PTHU IN DE JANSKERK

COMMISSIE OMGEVINGSKWALITEIT UTRECHT
SUBCOMMISSIE 30 SEPTEMBER

VERSLAG COU

Aanvraag omgevingsvergunning voor het bouwen van collegeruimten in de kerk

Bovendetail Spiltrap - verticaal - Inpassing collegezalen

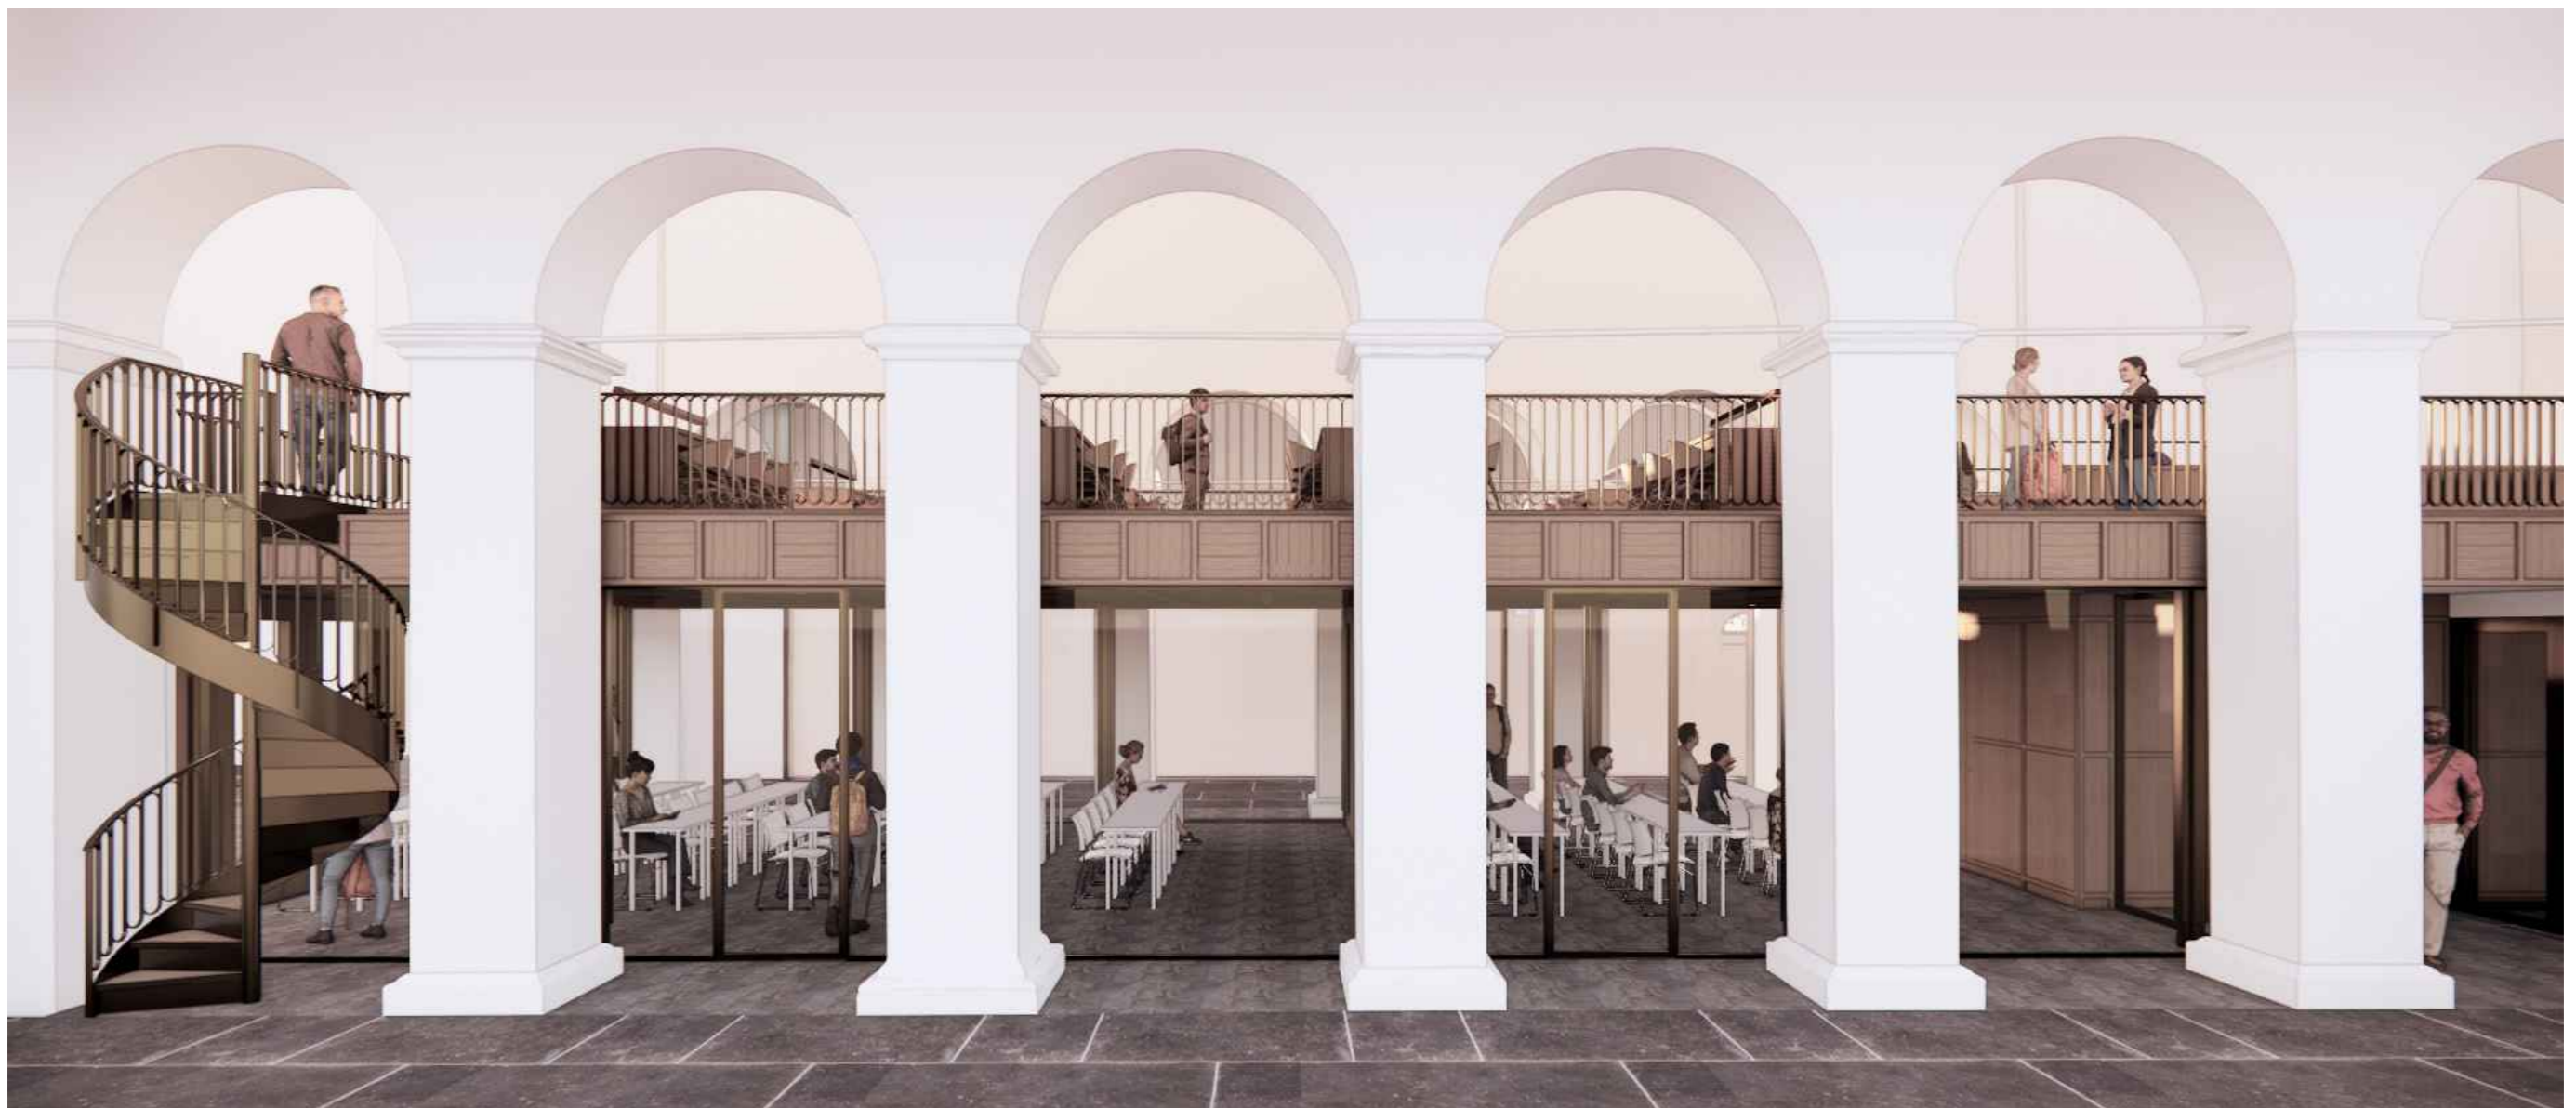
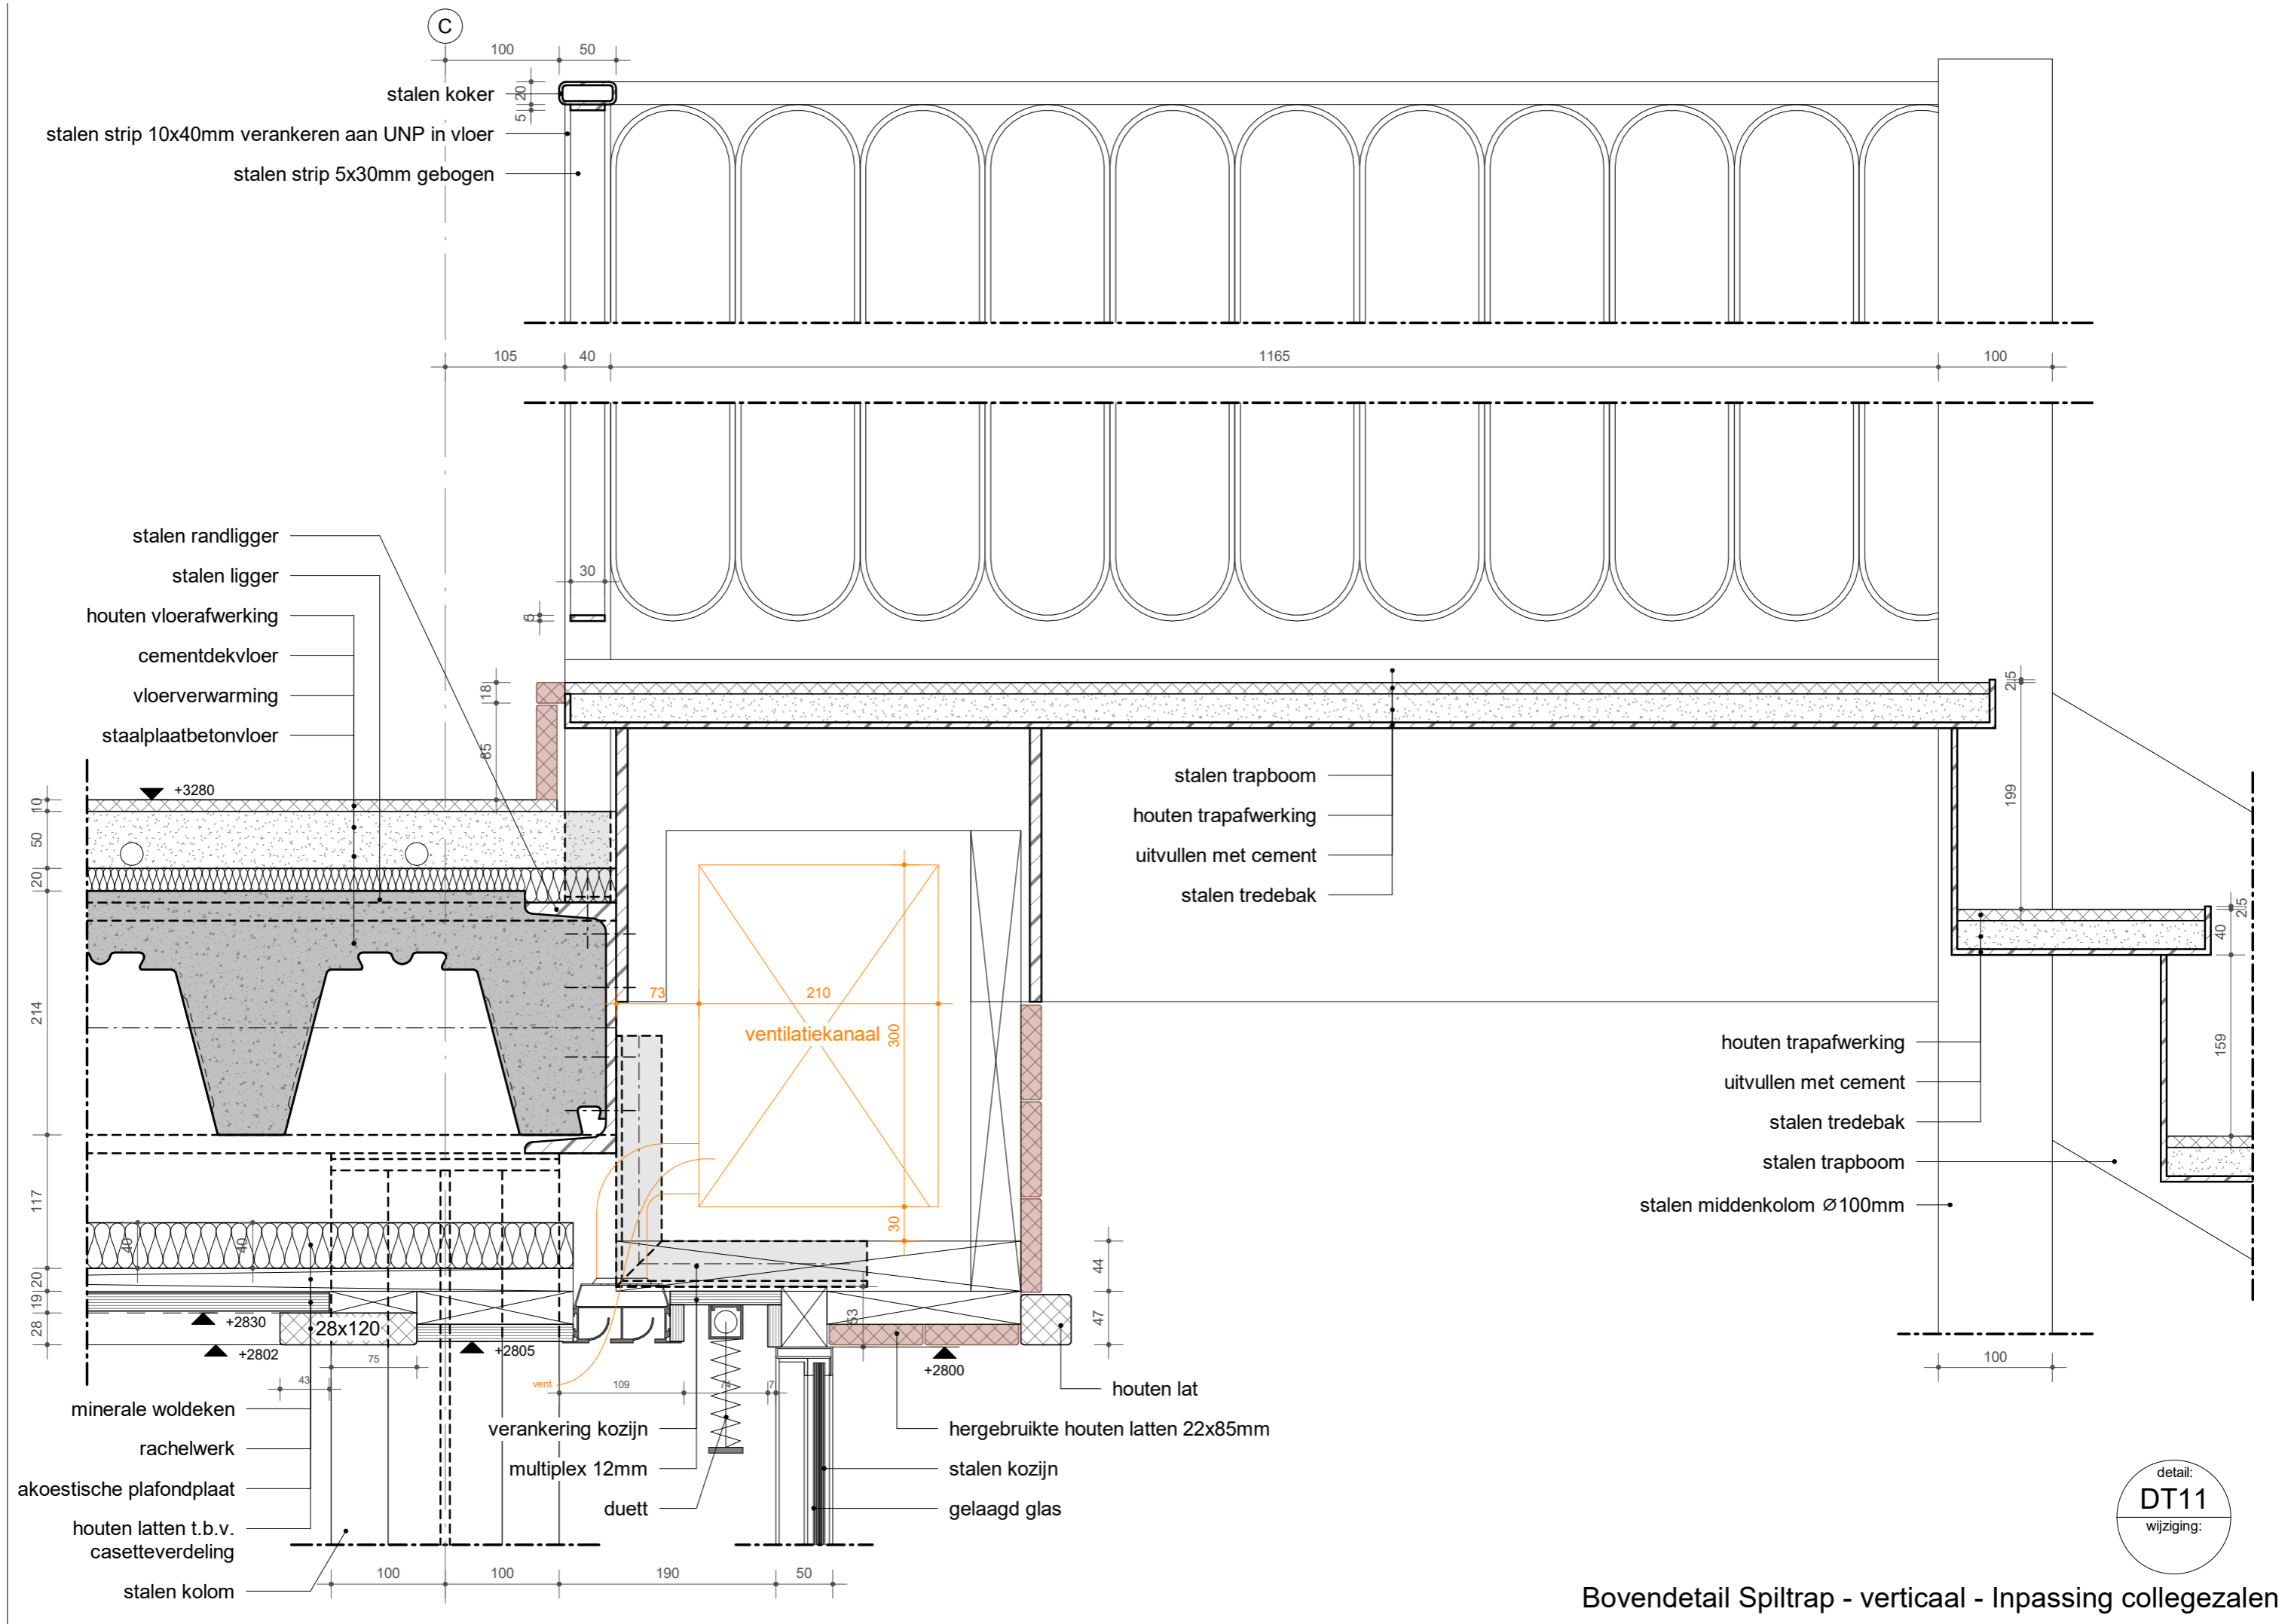
- De commissie is het nog niet eens met de voorgestelde positie van de wenteltrap. Ze is er nog niet van overtuigd dat er geen andere constructieve mogelijkheden zijn. Ze adviseert nader onderzoek te doen en plussen en minnen van beide varianten op een rij te zetten (ruimtelijk, vanuit de gebruiksmogelijkheden en constructief).

- Toevoegen van een tweede trap creëert een route vanuit de kerk het dek op.
